改善箇所説明図

バキュームポンプの
ロータおよびブレード

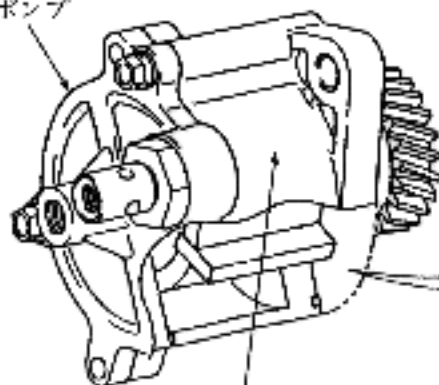
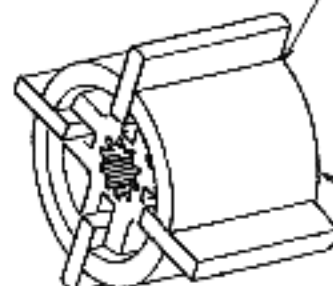
ロータのブレード（羽根）保持溝に加工の不適切なものがあり、このままの状態で使用を続けると、カーボン製ブレードが摩耗し、最悪の場合、破損して通常の動力ではブレーキの効きが悪くなるおそれがある。

全車両、バキュームポンプのロータを良品と交換するとともに、ブレードを新品と交換する。

識別：改善済車両にはバキュームポンプ側面に黄色ペイントを塗布する。
